対策箇所説明図

改善内容 (暫定措置)

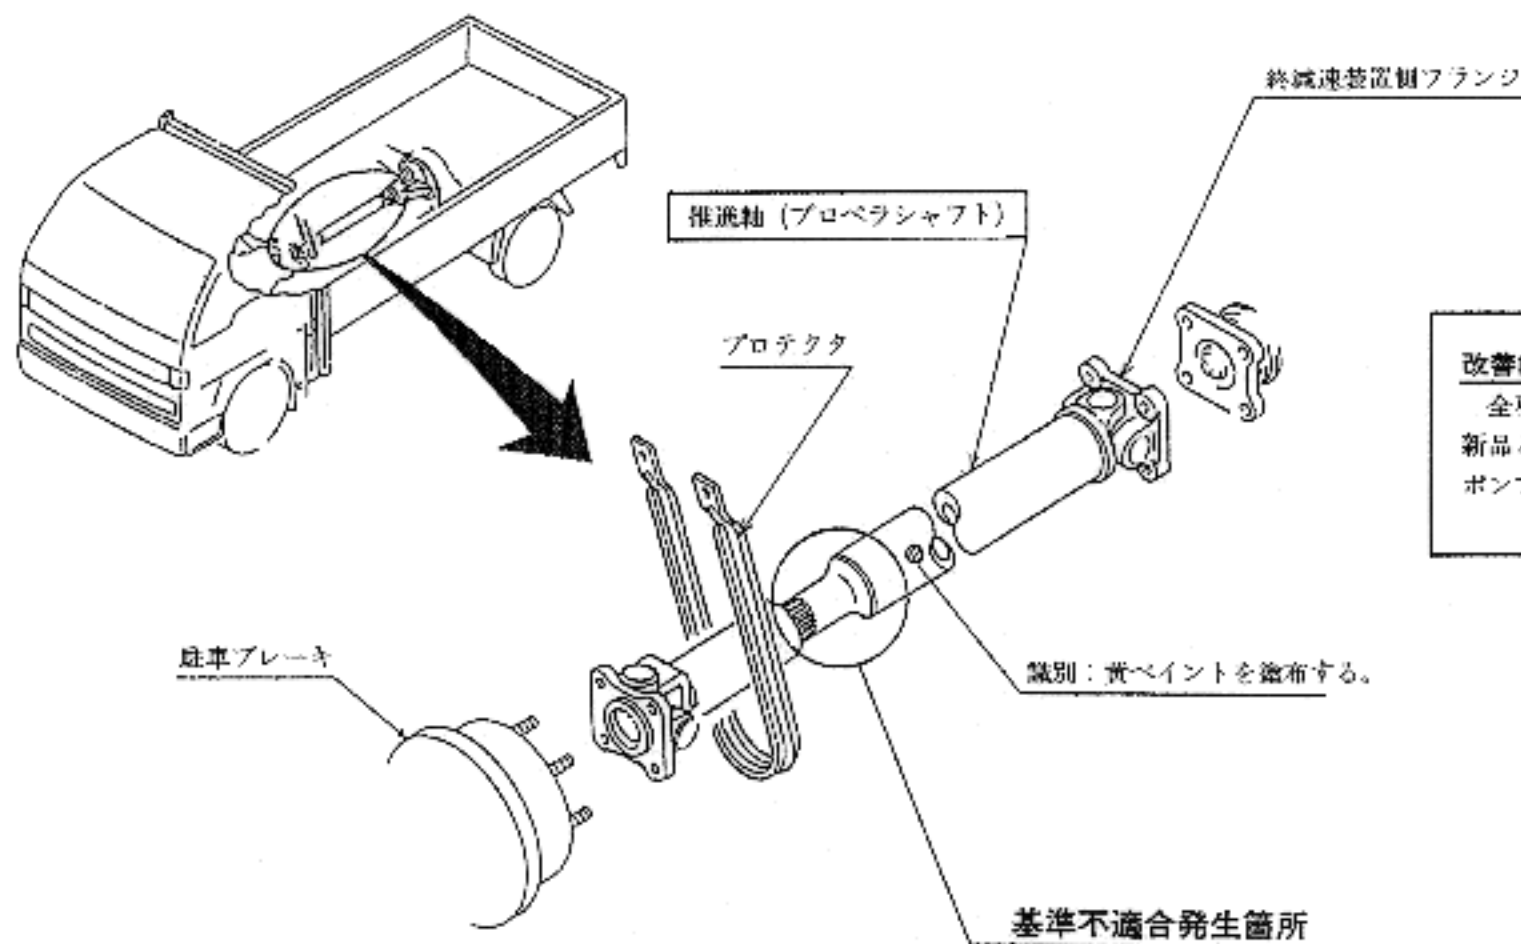
〔最高車速域において、プロペラシャフトが異常振動を
起こし、折損して走行不能に至るおそれがある。〕

全車両、当該プロペラシャフトを新品と交換するとともに、燃料噴射ポンプを調整し、最高車速を抑える。
